改善箇所説明図①

改善箇所説明図②

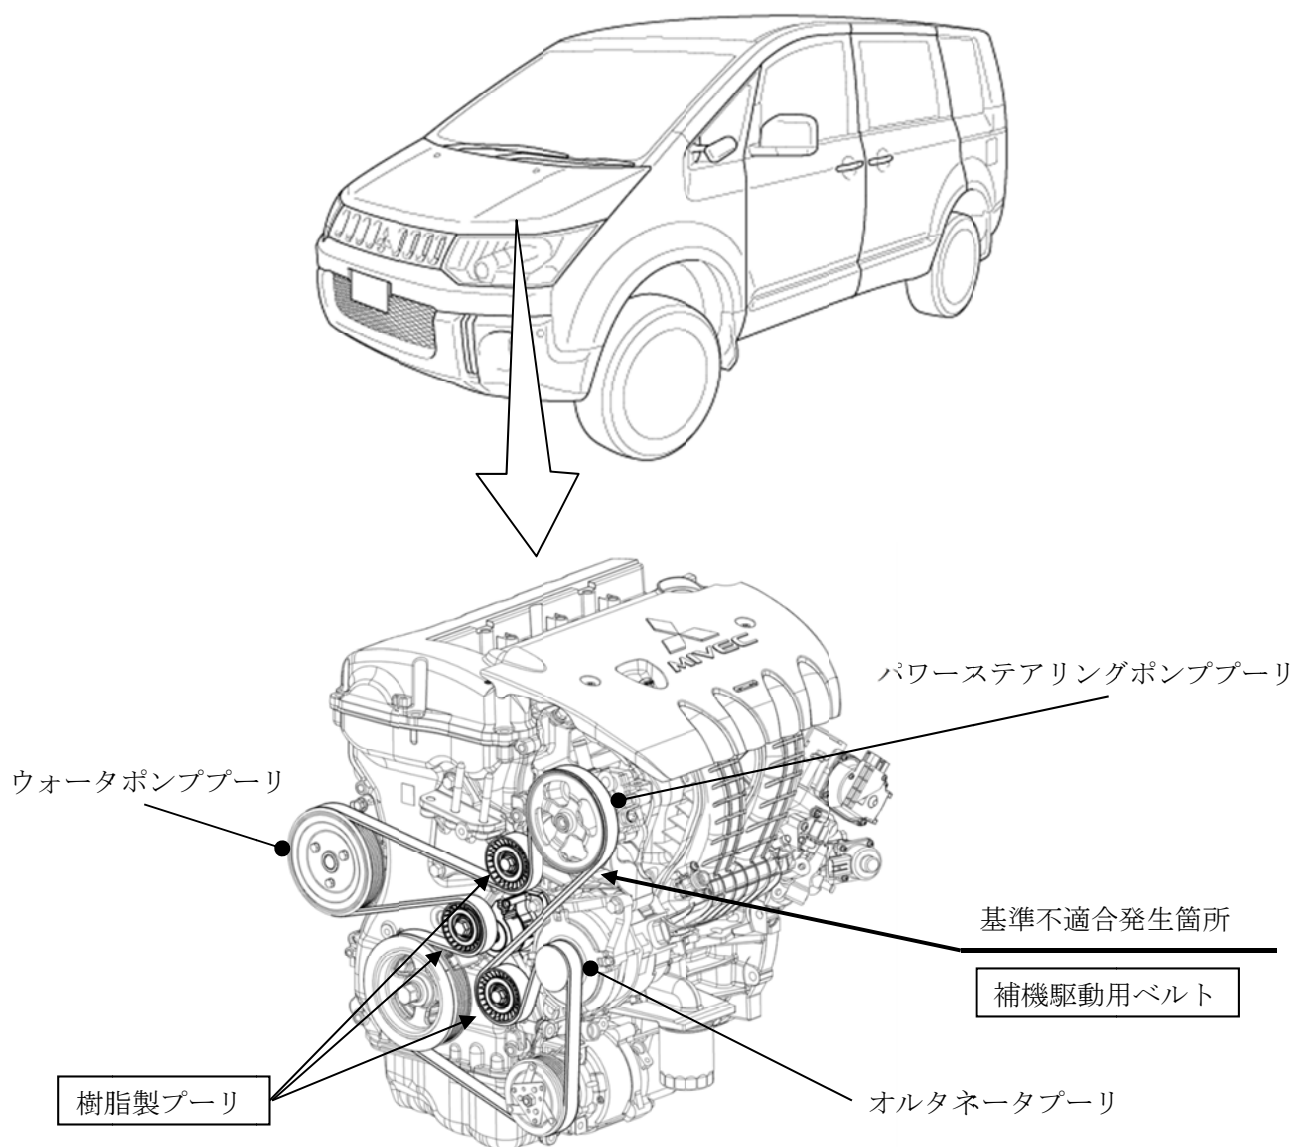
エンジンの補機駆動用ベルトの材質が不適切なため、樹脂製プーリが傾斜状に摩耗するものがある。そのため、そのまま使用を続けると当該ベルトが損傷して外れ、警告灯が点灯するとともに、バッテリー上がりまたはオーバーヒートに至るおそれがある。また、油圧パワーステアリング車においては、操舵力が増大するおそれがある。

全車両、補機駆動用ベルトを対策品と交換する。また、樹脂製プーリを点検し、摩耗が進行している場合は、新品と交換する。

識別：フードヒンジ左側（助手席側）の下側ボルトの頭部に白または黄色ペイントを塗布する。

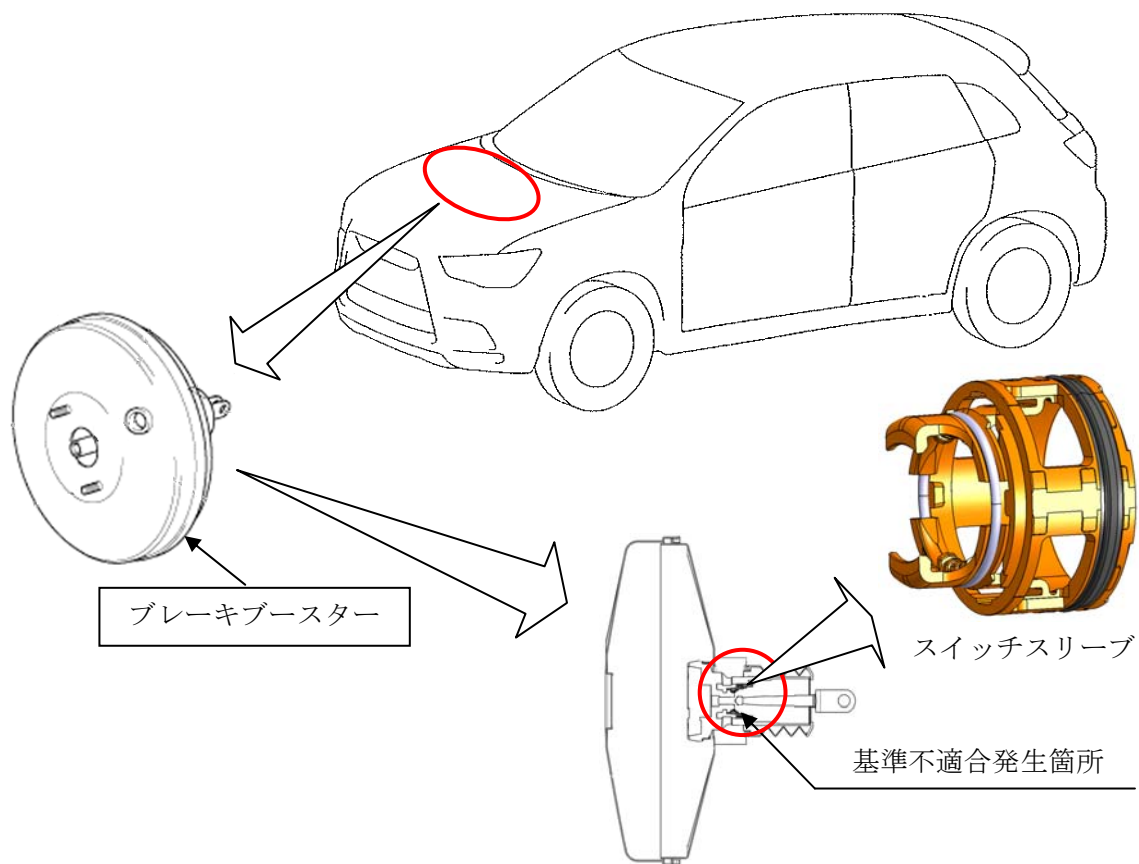
ブレーキブースターのブレーキアシスト機構（※）を構成するスイッチスリーブの組付け工程が不適切なため、当該部品に亀裂が発生しているものがある。そのため、ブレーキアシスト機構が作動した際に、スイッチスリーブの爪が折損し、ブレーキペダルが戻らず発進できなくなるおそれがある。

全車両、ブレーキブースターの製造番号を確認し、該当するものはブレーキブースターを良品と交換する。

識別：ブレーキブースターに貼付されているラベル上部に、白または黄色のペイントを塗布する。
